# ENQUETE PUBLIQUE

L'enquête publique porte sur la révision allégée n°1 et la modification n°1 du PLU de Saint-Nic.

*Extrait du règlement graphique avant révision allégée*

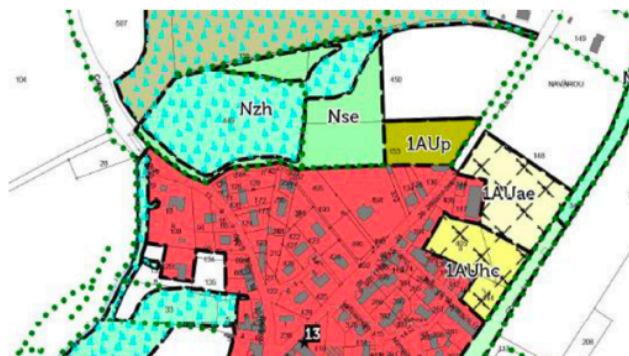
La parcelle est d'une superficie très réduite (380 M2) et apparaît comme une encoche dans la zone 1AUp destinée à accueillir le bâtiment des services techniques de la commune. Elle était occupée par un roncier et n'a aucune valeur agronomique.

Son annexion facilitera le projet de déplacement du bâtiment des services techniques de la commune actuellement installés dans des locaux inadaptés. Elle permettra de réaliser un aménagement plus cohérent (facilité de circulation et de stationnement) et d'améliorer les conditions de visibilité de la sortie du terrain des ateliers municipaux sur la route en direction de Crozon.

Ce projet qui n'a pas d'incidence environnementale significative et n'entame pas le potentiel agricole de la commune, ne rentre pas en contradiction avec le PADD.

Zones 1AU<sub>hc</sub>, 1AU<sub>ae</sub> et 1AU<sub>p</sub>, nord du bourg

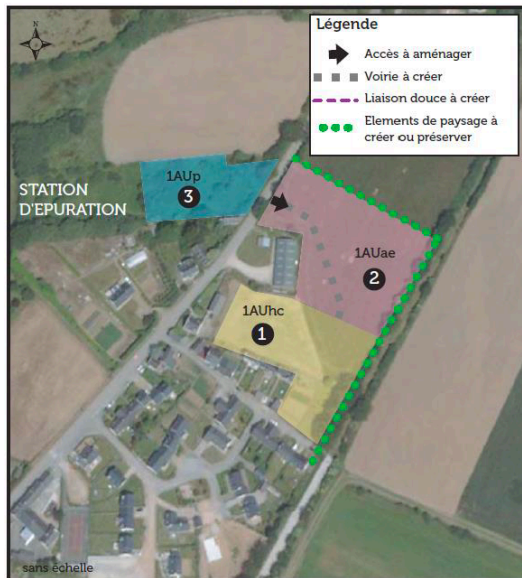
La nouvelle version de l'orientation d'aménagement et de programmation supprime la création de la voirie de liaison entre la zone d'habitation et la zone économique

**Néanmoins, le maintien d'au moins une circulation douce entre les deux zones permettrait d'éviter leur enclavement réciproque et la conservation d'une simple voirie de 3 m de large permettrait une continuité et une polyvalence des espaces publics (absorber le stationnement excédentaire du week-end dans le lotissement...) et d'éviter de créer deux espaces de retournement imperméabilisés.**

**Pour compléter cette prescription, il serait utile d'introduire dans le règlement de la zone AUae des dispositions permettant d'y interdire des activités pouvant être dérangeantes pour les futurs habitants du lotissement.**

Compte tenu de la proximité de la zone économique, le maître d'ouvrage s'engage, dans sa réponse aux PPA, à faire figurer dans l'orientation d'aménagement la création d'un espace tampon végétalisé entre les deux zones afin d'en atténuer les nuisances et précise que les constructions accueillies dans la zone 1AUae seront de type artisanal.
